IV. スナイダー2号

勸告案：

## 2) マラヤ発電所

図5E-33 ドラムレベル発信器

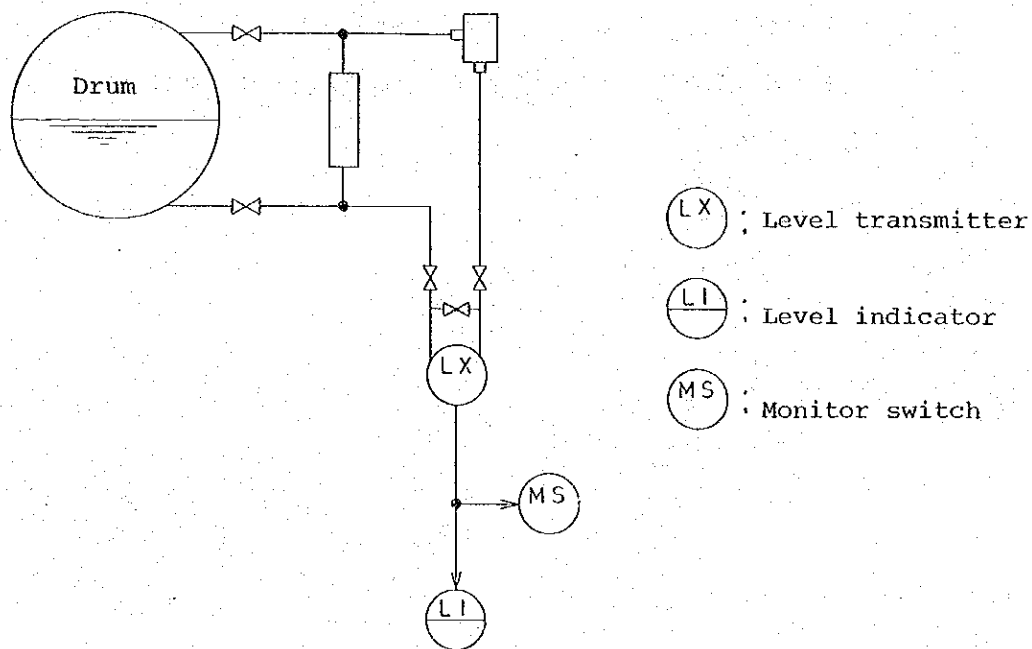
(i) ドラムレベル低トリップについて、理想的にはドラム水位の検出ラインにスイッチを設けるべきで発信器の信号ラインにつけるべきではない。しかし高压容器のレベルスイッチが入手出来ないため、別にトリップ・インターロック用及び指示計用として次のように電気式トランスミッターを設けることを推奨する。この場合トリップインターロックに使用するリレー回路の電源と発信器の電源は同一のものとし停電時の誤動作を防止すること。
